**Projet d'augmentation de la puissance de la centrale thermique à
Kuujuarapik par Hydro-Québec**

Complément aux renseignements préliminaires

Réponses aux questions et commentaires
du ministère de l'Environnement et de la Lutte
contre les changements climatiques du Québec et la Commission de la qualité de
l'environnement Kativik

Hydro-Québec
Février 2022

Figure 1 – Besoin en énergie et puissance

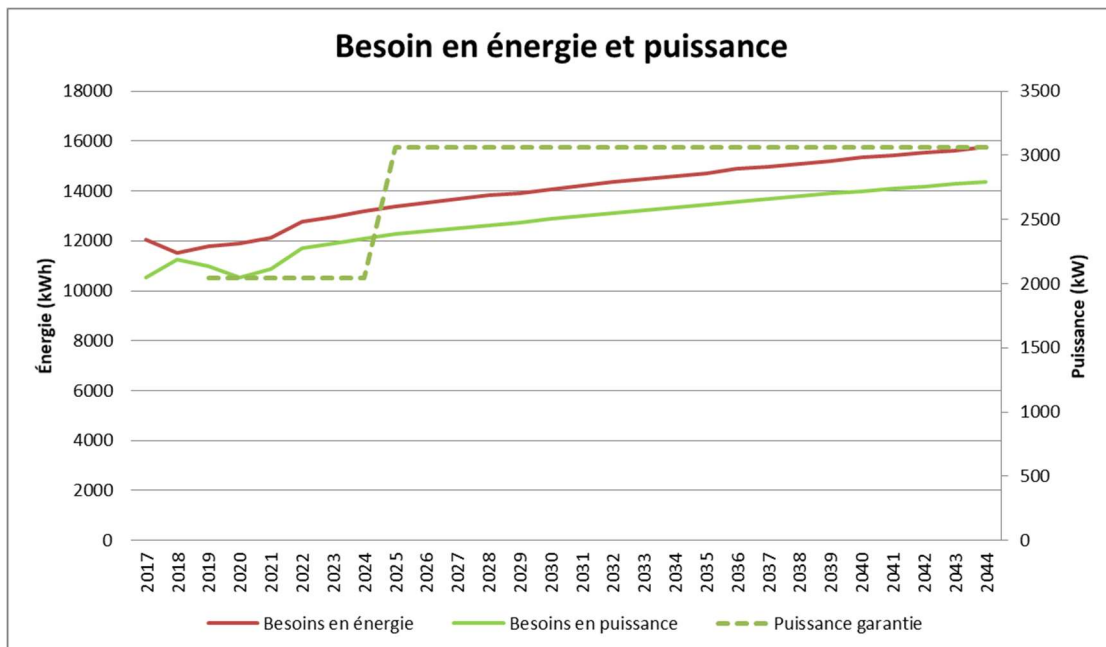
QC 1. Le promoteur doit fournir des explications sur la demande future anticipée ainsi qu'un graphique présentant la consommation électrique actuelle du village en puissance et en énergie ainsi que la projection des besoins pour les 20 prochaines années. Ces données doivent permettre de comprendre la capacité des groupes électrogènes nécessaires au projet. L'explication doit aussi permettre de comprendre la planification en termes de capacité des groupes diesel en puissance nominale installée et en puissance garantie qui en résulte.

R. 1 La puissance installée à Kuujuarapik est actuellement de 3 405 kW et est générée par trois groupes électrogènes à 1135 kW. La puissance garantie, selon le critère de la Régie de l'énergie, est de 2043 kW. Ce projet d'augmentation de puissance vise à ajouter 1 880 kW à la centrale. La puissance installée passera ainsi à 5 285 kW et la puissance garantie à 3 065 kW.

La Figure 1 - *Besoin en énergie et puissance* ci-dessous illustre la demande en énergie et en puissance pour le passé ainsi que les projections des besoins pour les vingt années suivant la réalisation du projet. Les projections des besoins futurs tiennent compte en autres des besoins socio-économiques et démographiques.

Le graphique à la Figure 1 montre que la puissance garantie est actuellement dépassée. À noter qu'un groupe temporaire de 2000 kW est installé pour combler le déficit. Ce projet permettra de respecter le critère de puissance garantie au-delà de l'an 2044.

Figure 2 – Besoin en carburant

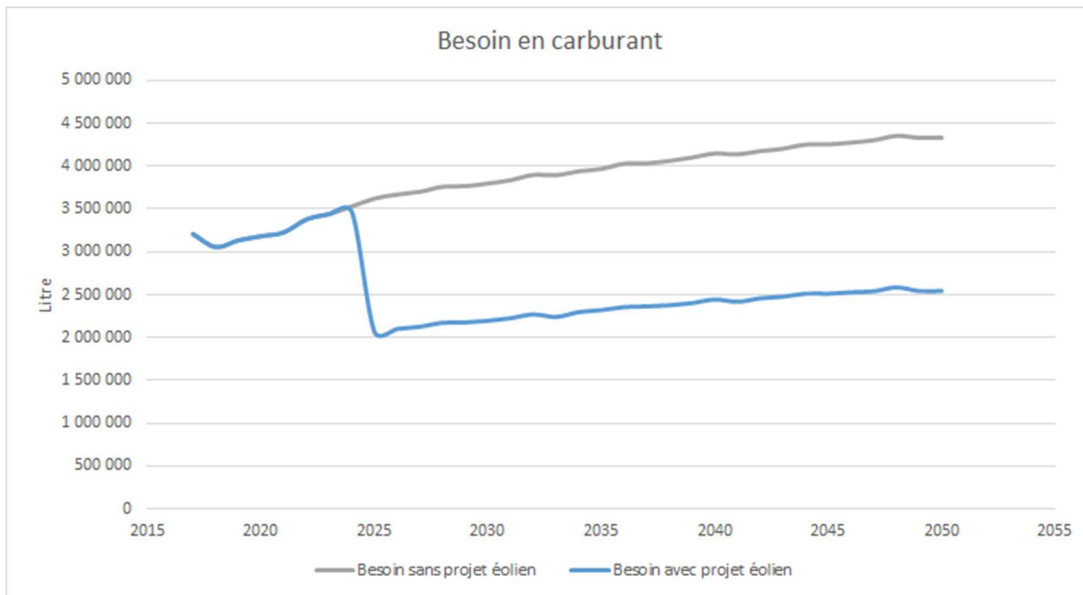
QC 3. *Le promoteur doit détailler les répercussions qu'aura le projet sur les approvisionnements en carburant diésel dont la fréquence des approvisionnements, le moyen de transport des combustibles, la capacité de stockage, la consommation prévue ainsi que l'augmentation des risques liés au transport et à la manutention des combustibles.*

R-3. Les répercussions du projet sur l'approvisionnement en carburant diésel seront minimales et graduelles puisque l'approvisionnement est proportionnel à la quantité d'énergie produite par l'ensemble de la centrale.

De plus, le projet d'énergie renouvelable éolienne présenté par la communauté et en cours de négociation devrait permettre une économie moyenne annuelle de carburant d'environ 1 670 000 litres ou 42 %. La mise en service du parc éolien est prévue à la fin de 2024.

La Figure 2 — Besoin en carburant illustre les besoins projetés en carburant selon deux scénarios : avec et sans le projet éolien.
